INSPEÇÃO E ENSAIOS NR-35 EM LINHA DE VIDA

COPERSUCAR – SANTOS/SP

ARMAZÉM 20/21 - MOEGA 1 DIREITA

GRUPO SINCE 1998 WITH YOU CONERGE NORMAS REGULAMENTADORAS	RELATÓRIO DE INSPEÇÃO NR - 35					COPERSUCAR	
Cliente:		Copersucar		Data:	12/04/2023	LEGENDA DE PRIORIDADE:	
Identificação / Tag:		Armazém 20.21 - Moega 1 - Direita		Nº do Relatório:	5840	P0 = Crítico	
Serviço:		NR-35		Norma de Ref.:	Portaria SEPRT n.º915, de 30 julho de 2019.	P1 = Prioridade Alta	
						P2 = Prioridade Média	
						P3 = Prioridade Baixa	
Nº	LOCAL INSPECIONADO	TIPO DE INSPEÇÃO	ITEM	SITUAÇÃO ENCONTRADA	RECOMENDAÇÃO	PRIORIDADE	FOTO
1	TROLLEY	EXTERNA	INSPEÇÃO	Foi observado que o trolley encontra-se com excesso de sujidades.	Necessário realizar limpeza periódica.	P3	
2	TRAVA QUEDA	EXTERNA	INSPEÇÃO	Foi observado que o Trava Queda encontra-se com excesso de sujidades.	Necessário realizar limpeza periódica.	P3	
3	TRAVA QUEDA	EXTERNA	INSPEÇÃO	Foi observado que o Trava Queda encontra-se com a validade periódica vencida	Necessário realizar a atualização da validade periódica do Trava Queda	P2

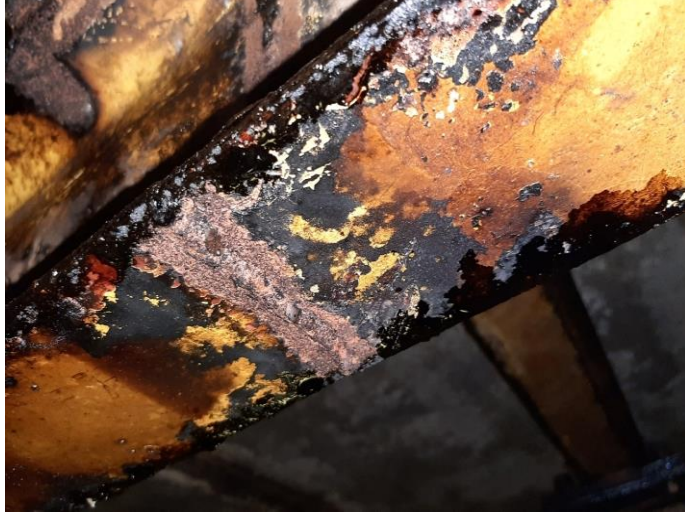
4	MOSQUETÃO E ANILHA	EXTERNA	INSPEÇÃO	Foi observado que o mosquetão e a anilha encontra-se com excesso de sujidades.	Necessário realizar limpeza periódica.	P3	
5	GANCHO	EXTERNA	INSPEÇÃO	Foi observado que o gancho inferior encontra-se com excesso de sujidades.	Necessário realizar limpeza periódica.	P3

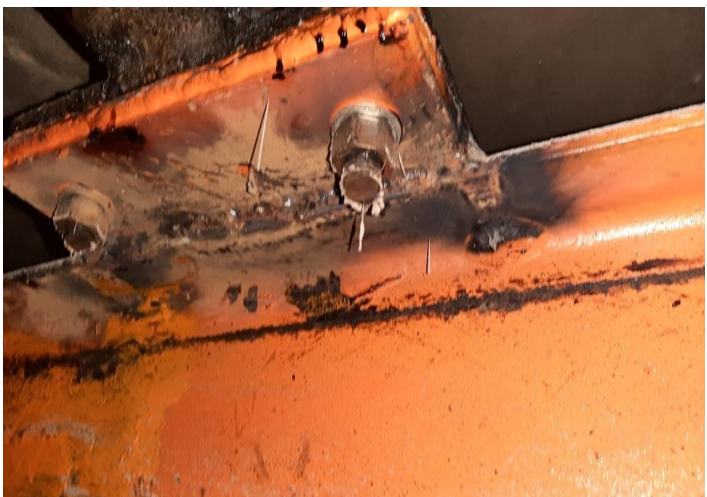
9	SOLDA DO TRILHO	EXTERNA	INSPEÇÃO	Foi observado que a solda do trilho com corrosão e sem pintura	Necessário realizar a remoção da corrosão e providenciar a pintura	P2	
10	FIXAÇÃO DO TRILHO	EXTERNA	INSPEÇÃO	Foi observado que a fixação do trilho e suporte com corrosão e sem pintura	Necessário realizar a remoção da corrosão e providenciar a pintura	P2

14	SOLDA DO TRILHO	EXTERNA	INSPEÇÃO	Foi observado que a solda do trilho e suporte com corrosão e sem pintura	Necessário realizar a remoção da corrosão e providenciar a pintura	P2	
15	SOLDA DO TRILHO	EXTERNA	INSPEÇÃO	Foi observado que a solda do trilho e suporte com corrosão e sem pintura (Lado central)	Necessário realizar a remoção da corrosão e providenciar a pintura	P2

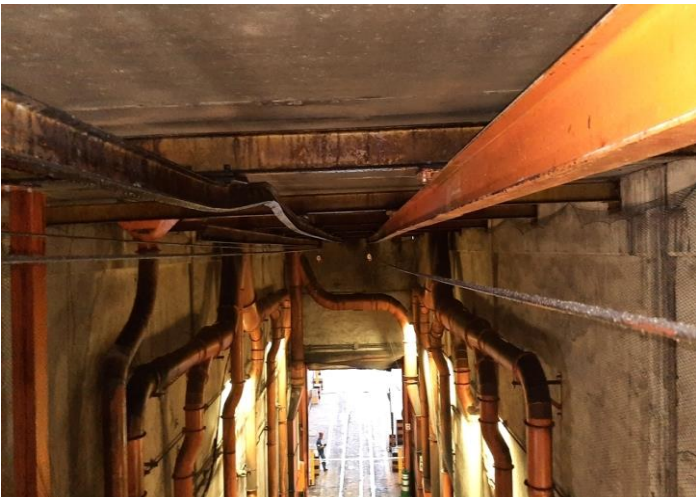
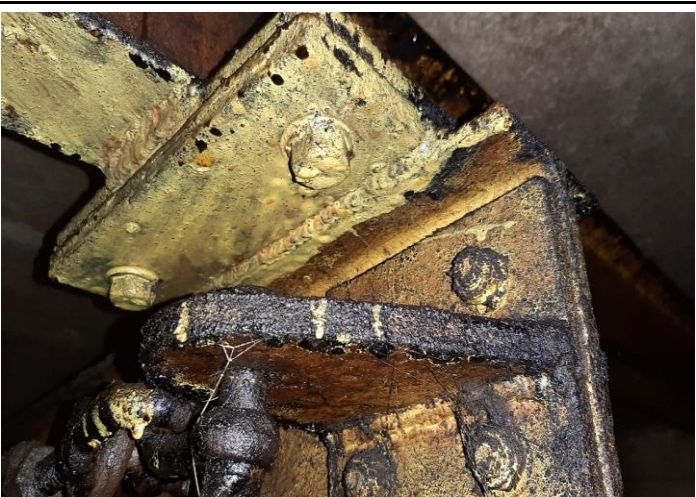
19	SUORTE DO TRILHO	EXTERNA	INSPEÇÃO	Foi observado que o suporte do trilho encontra-se sem pintura	Necessário realizar a pintura do trilho	P3	
20	TRILHO	EXTERNA	INSPEÇÃO	Foi observado que o suporte do trilho encontra-se com solda trecho substituido	Necessário à realização de Ensaio Não Destrutivo de Líquido Penetrante.	P1

24	SUORTE DO TRILHO	EXTERNA	INSPEÇÃO	Foi observado que o suporte do trilho encontra-se em conformidade (Lado centro)	NADA CONSTA	-	
25	TRILHO	EXTERNA	INSPEÇÃO	Foi observado que o trilho encontra-se danificado (Lado mar)	Necessário à realização de reparo do trilho	P0
